# COMUNE DI BARBONA

**OGGETTO:** [9318] TEP RENEWABLES (BARBONA PV) SRL – Realizzazione di un nuovo impianto agrivoltaico di potenza nominale pari a 15,48 MWp – potenza in immissione (AC) 13,01 MW e delle relative opere di connessione alla RTN, sito nel Comune di Barbona (PD) – Comuni di localizzazione: Barbona, Sant'Urbano (PD), Rovigo e Lusia (RO): Vescovana (PD) – Procedura di Valutazione di Impatto Ambientale di competenza statale, ai sensi dell'art. 23 del D.lgs. 152/2006 e ss.mm.ii – (Prog. N. V/2023) – OSSERVAZIONE DEL COMUNE DI BARBONA.

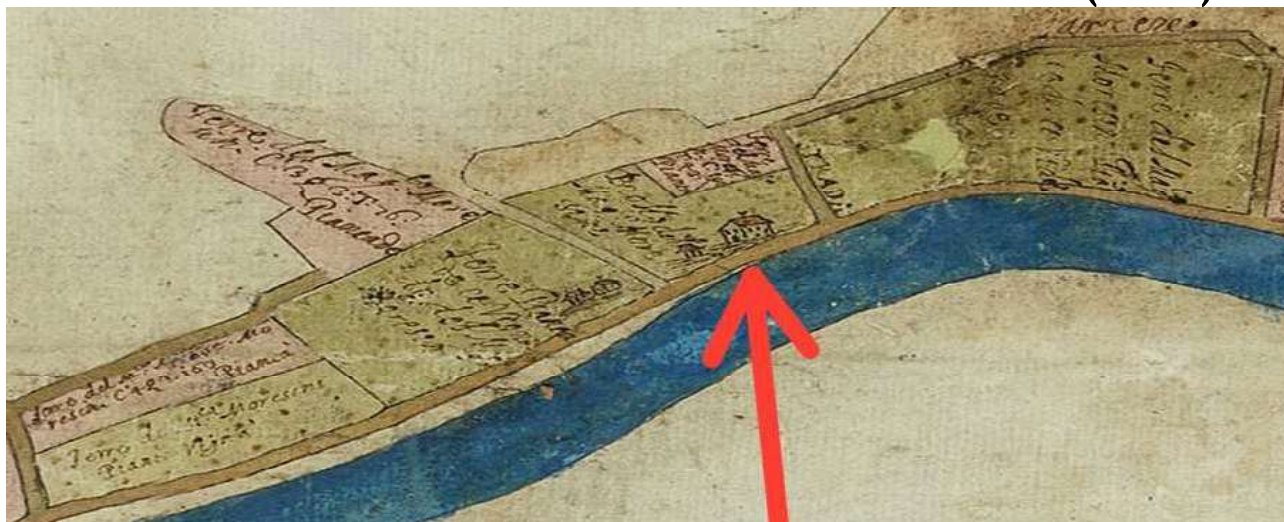
La visione del paesaggio dall'alto dell'argine risulta più ampia e profonda fino a comprendere, nei giorni più limpidi, anche la skyline dei rilievi dei Colli Euganei, situati più a nord.

Orbene, atteso quanto sopra, la realizzazione dell'impianto in questione, come desumibile dalla documentazione agli atti, produrrebbe impatti negativi e significativi sull'ambiente e sul patrimonio culturale, contribuendo ad alterare la qualità dell'ambiente e l'identità storico-culturale. Di contro risulta necessario tutelare l'integrità dei valori paesaggistici rappresentati dai contesti rurali locali, che comprendono aspetti peculiari e rappresentativi delle comunità e qualificano il territorio interessato.

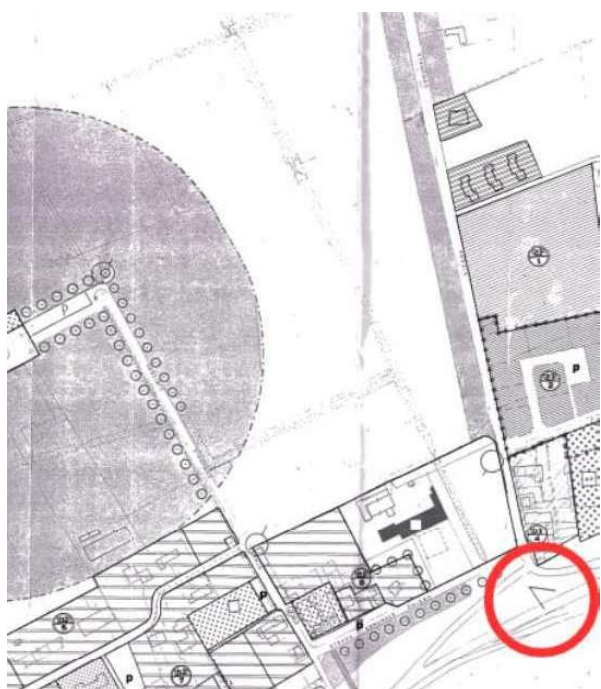
Non solo. L'impianto risulterebbe visibile, in tutta la sua estensione, dalla strada provinciale SP1, che si eleva in altezza rispetto il sito di progetto di circa 11 metri.

Nella cartografia del Piano Regolatore Generale si indica con il simbolo ">" la presenza di un cono visuale proprio nella strada arginale posta di fronte all'area individuata per l'installazione dell'impianto. I coni visuali, laddove esistenti e segnalati, sono aree particolarmente vocate di un Comune per essere un punto di osservazione per l'intera prospettiva del territorio circostante.

La stessa Legge Regionale Veneto 19 luglio 2022 n. 17, all'art. 3, comma 1 lett. a.2) prevede espressamente, la presunta **non idoneità** alla realizzazione di impianti fotovoltaici nelle "zone all'interno di **coni visuali** in cui l'iconografia e l'immagine storicizzata associano il luogo alla presenza delle emergenze paesaggistiche da salvaguardare...".

Le mitigazioni proposte a nulla servono, considerata l'altezza del cono visuale, ed anzi costituiscono elemento di riconoscimento del notevole impatto prodotto e di alterazione delle ampie visuali aperte che costituiscono l'ambito del territorio comunale.
